Numer pisma: 23430 /TODDRRU/P/2014
Temat: warunki techniczne na zabezpieczenie sieci telefonicznej

w odpowiedzi na pismo dotyczące budowy ulicy Piłsudskiego od ulicy Witosa do ulicy Mickiewicza wraz z kanalizacją deszczową w miejscowości Sierpc informuje, że projektowana inwestycja znajduje się w bezpośrednim zbliżeniu do istniejącej sieci telekomunikacyjnej eksploatowanej przez Orange Polska S.A. W związku z tym należy, na koszt naruszającego stan istniejący, wykonać zabezpieczenie istniejących urządzeń telekomunikacyjnych, zwracając szczególną uwagę na normatywne odległości. Przedstawiam następujące rozwiązania techniczne, dotyczące sposobu zabezpieczenia istniejących urządzeń telekomunikacyjnych (zgodnie z załączoną mapą, stanowiącą załącznik do pisma):

Nazwa zadania:
Budowa ulicy Piłsudskiego od ulicy Witosa do ul. Mickiewicza wraz z kanalizacją deszczową

Plan sytuacyjny

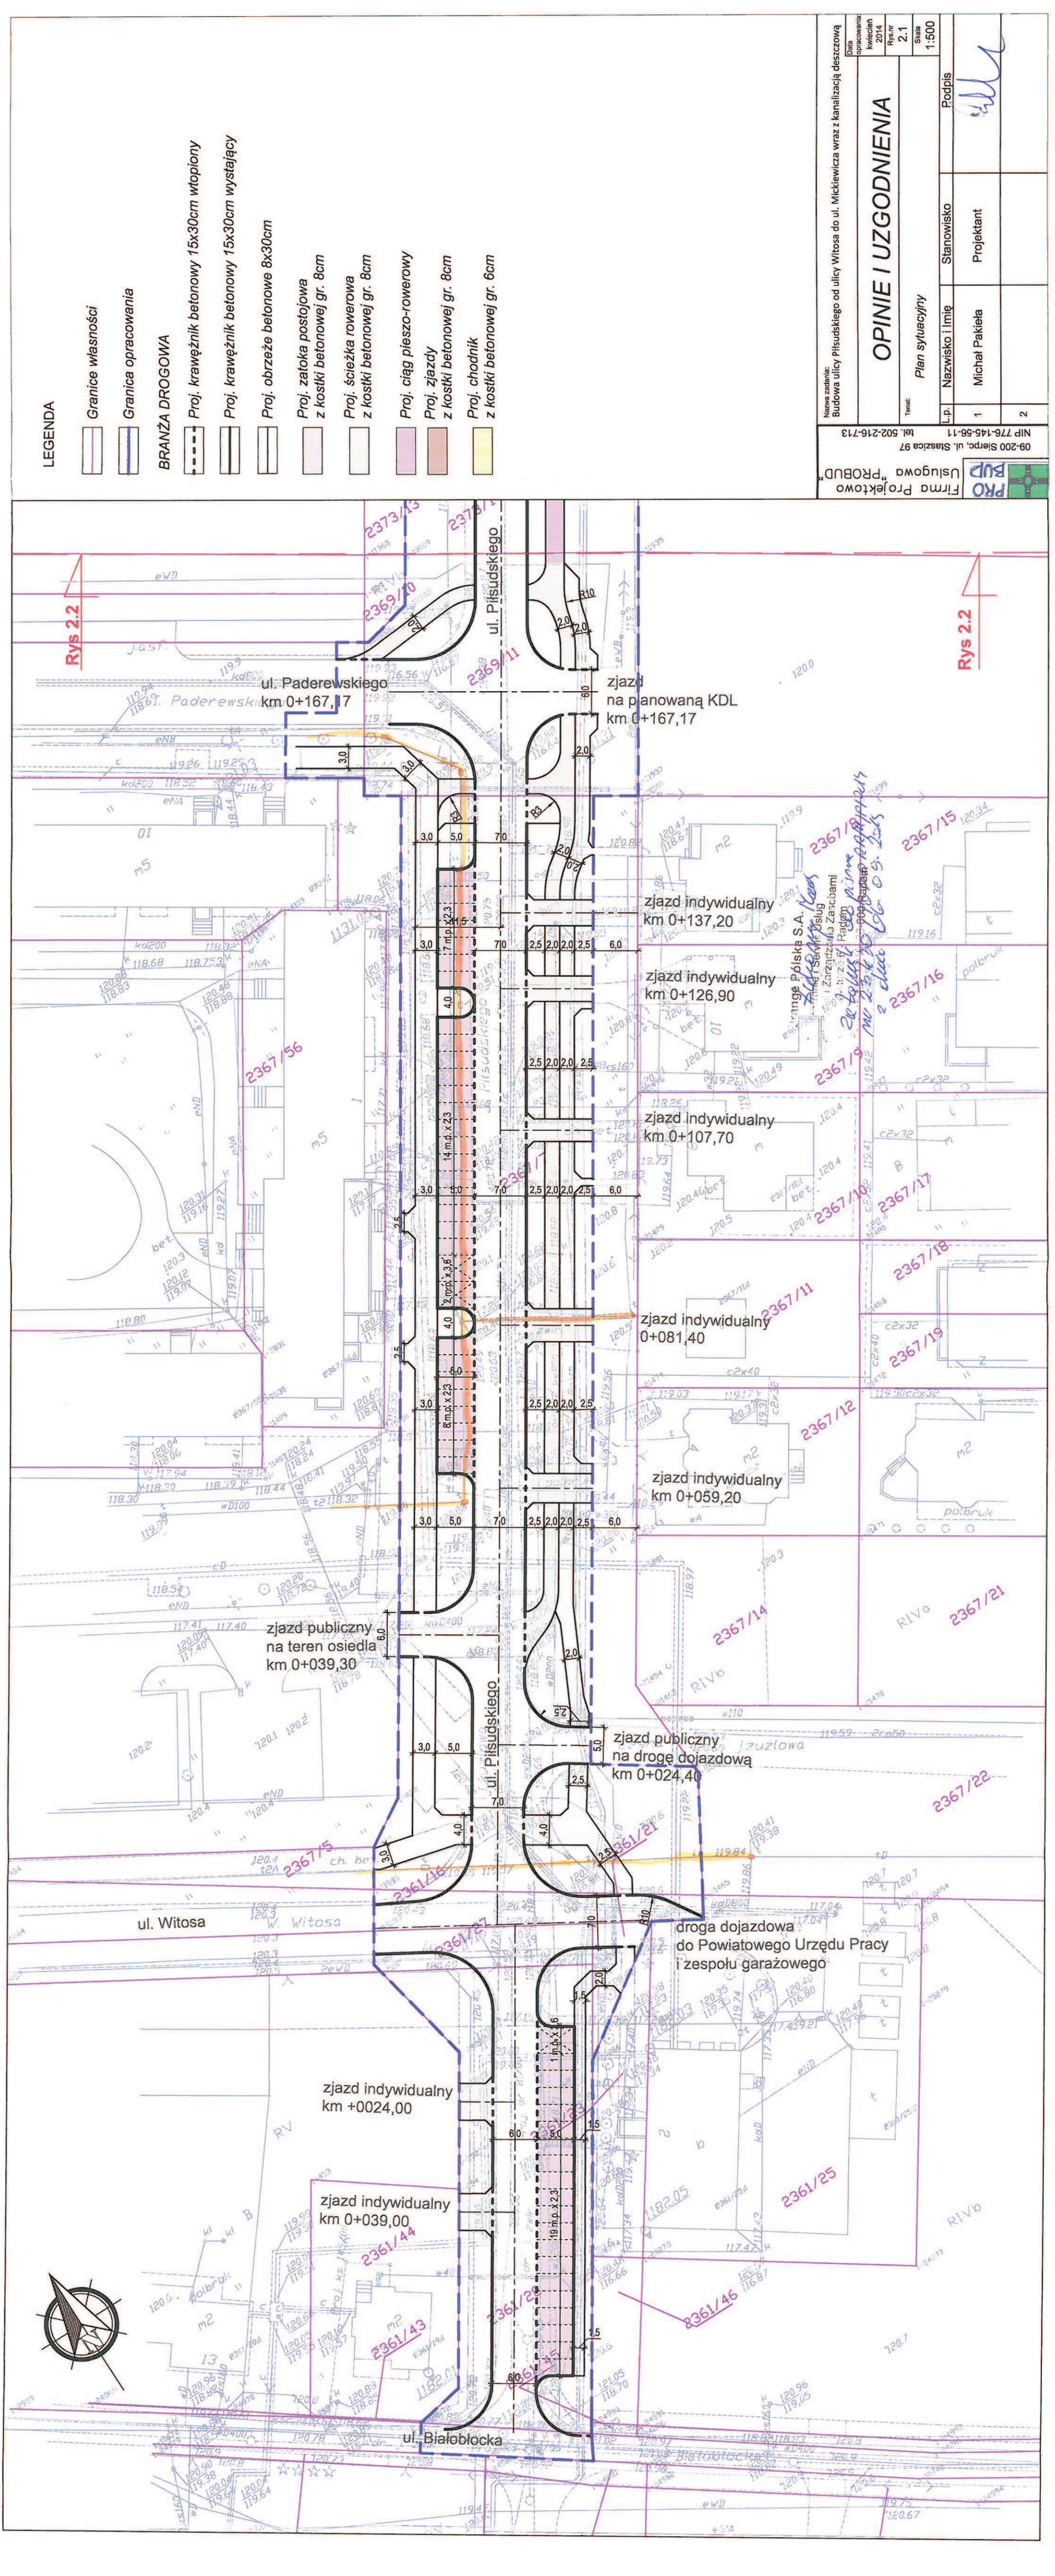
1. Istniejącą kanalizację telefoniczną 2 -otworową pod projektowaną ulicą (przejścia poprzeczne) oraz pod parkingami należy zabezpieczyć przed uszkodzeniem rurami ochronnymi grubościennymi dwudzielnymi typu AROTA PS-160mm.

2. Wykonać regulację wysokościową istniejącej kanalizacji telefonicznej w celu dostosowania do rzędnych projektowanego układu drogowego.
3. Przed przystąpieniem do prac ziemnych, należy wykonać wykopy kontrolne w celu lokalizacji istniejącej kanalizacji telefonicznej.

6. Zabezpieczenie doziemnych urządzeń telekomunikacyjnych wykonać bez przerw w łączności.
7. W przypadku zmiany rzędnych terenu należy uwzględnić regulację poziomu istniejącej infrastruktury telekomunikacyjnej doziemnej z zachowaniem normatywnego przykrycia, w stosunku do projektowanej niwelety.
